OGGETTO: *S670 – Progetto per la realizzazione di un impianto mini-idroelettrico ad asta sottesa sul T. Argentina, Comuni di Montalto Carpasio e Molini di Triora(IM) Proponente Remna srl*

Richiesta chiarimenti su pareri

Figura 1 – Rappresentazione cartografica con raffronto dell'opera di presa e restituzione (ARGE337) rispetto alla rete di monitoraggio di qualità delle Acque.

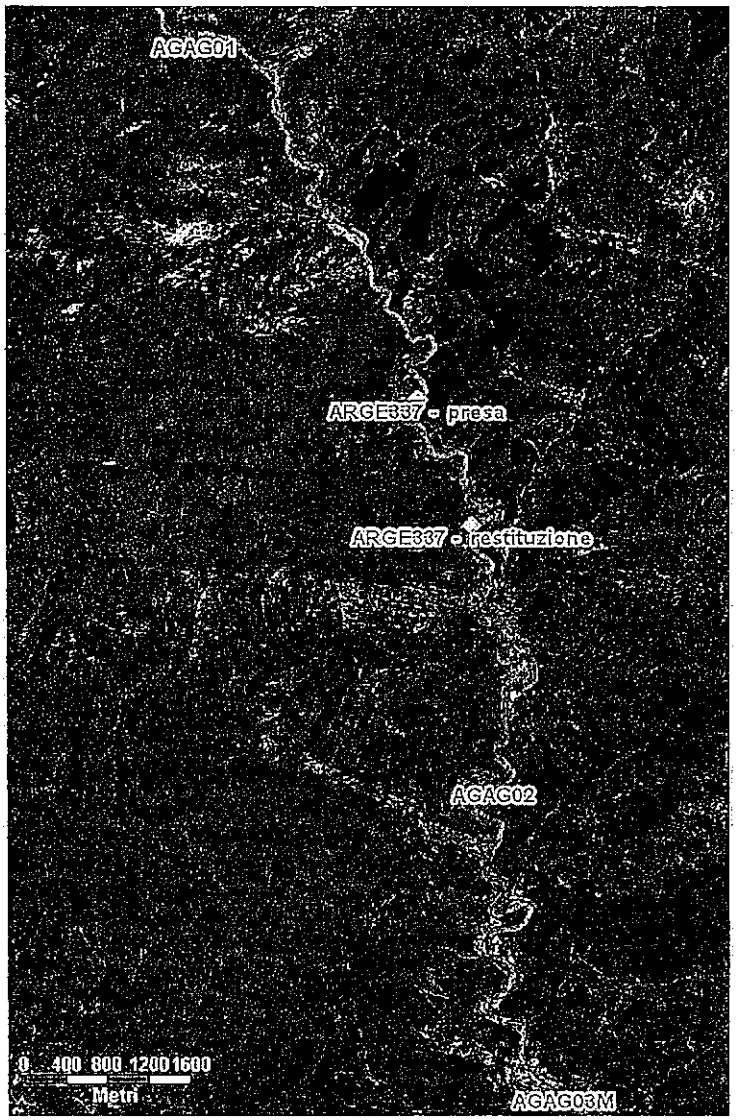
- la stazione di monitoraggio della qualità ambientale ex parte III Dlgs 152/2006 con codifica AGAG01 a cui fa riferimento il parere ARPAL in merito al passaggio da BUONO ad ELEVATO si trova a monte dell'opera di presa. Mentre le stazioni a valle del punto di restituzione sono la stazione AGAG02 e in second'ordine la stazione AGAG03M (vedi figura allegata)

- Le derivazioni di tipo idroelettrico, in linea generale, non essendo dispersive e restituendo quindi la totalità dell'acqua prelevata esplicano il loro potenziale impatto all'interno del tratto sotteso del corso d'acqua tra l'opera di presa e la restituzione.

- Nel caso di specie poi la derivazione andrà ad insistere su una traversa esistente con un innalzamento minimale rispetto all'esistente, realizzando tra l'altro una scala di risalita per la fauna ittica ad oggi non presente.

Alla luce di tutto quanto sopra esposto si ritiene pertanto che la messa in esercizio della suddetta derivazione non possa pregiudicare il mantenimento degli obiettivi di qualità riscontrati nelle stazioni della rete di monitoraggio per la qualità ambientale ex parte III del Dlgs 152/2006.

Quindi nel caso in cui il monitoraggio ex post delle stazioni del tratto sotteso evidenziassero un peggioramento delle classi di qualità ambientale dovrà essere rivalutato il DMV previsto dal disciplinare di concessione.
